Enquête publique ouverte du 20 juin au 20 juillet 2022 en lien avec la demande d'autorisation d'urbanisme de la société PARCOLOG – zone logistique – Beaugency
Remarques partagées auprès du Commissaire Enquêteur par le Collectif « **Beaugency, Béton et Camions, ça suffit !** » le 25 juin 2022

REMARQUES GENERALES SUR L'IMPACT DU PROJET EN MATIERE DE TRAFIC

Remarques sur l'étude de circulation réalisée par le cabinet CDVia à la demande de PARCOLOG en septembre 2021

Itinéraires recommandés sur Google Map pour aller à Châteaudun

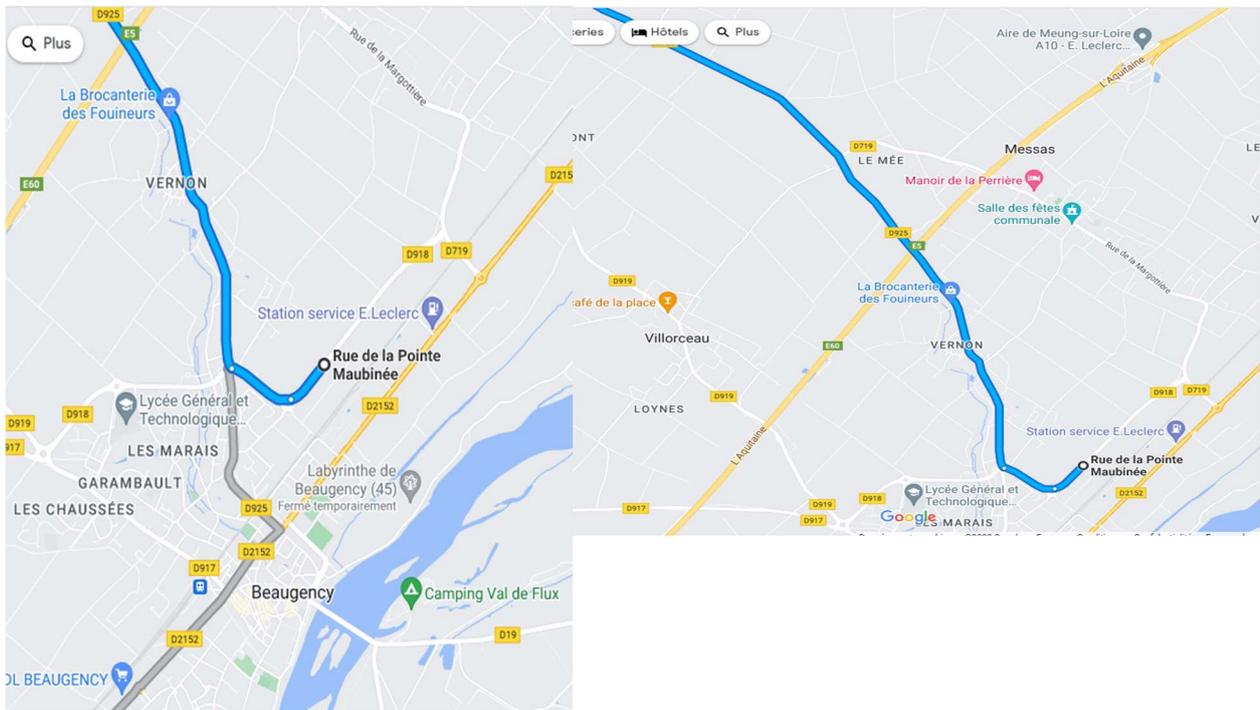
On présume que les entreprises de transport choisissent leurs itinéraires en tenant compte de tous les coûts (prix de l'essence, prix de l'autoroute, kilomètres et temps de trajet). **La D925 paraît alors la plus pertinente pour les Poids Lourds qui vont notamment en direction du Mans.** Ceci est **confirmé par les moteurs de recherche d'aide à la navigation** : la D925 est la route proposée automatiquement pour aller à Châteaudun.

- **La préconisation de l'étude de circulation commanditée par Parcolog Gestion de ne pas passer par la D925 ne correspond pas aux pratiques actuelles** observées lors de l'action « Comptage de camions » du Collectif.
D'après notre comptage de camion (*graphique de l'annexe 6*), **le quartier de Vernon, lieu-dit de Beaugency, est déjà très impacté par la circulation de véhicules non légers (638 véhicules non légers en provenance ou à destination de Vernon sur l'amplitude mesurée).**

Extrait de l'étude de circulation

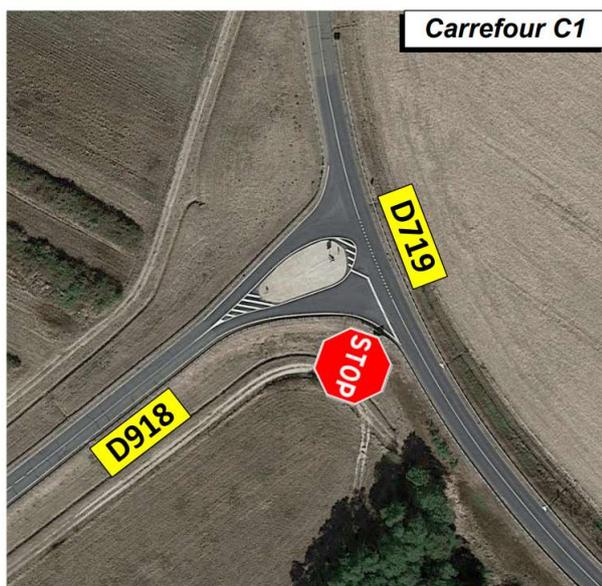
- Cette intersection présentée dans l'étude de circulation page 13, et reprise ci-dessous, est conforme à l'usage des poids-lourds.

Néanmoins, elle **n'intègre pas de « tourne à gauche »**. Il est très probable que le flux de trafic induit par l'activité de la zone logistique évalué (dans l'étude de circulation) à 398 u.v.p en heure de pointe le matin et 405 en heure de pointe le soir, soit **réellement problématique pour les habitants de Messas, ou même les Balgenciens habitant les différents quartiers nord de la ville.**
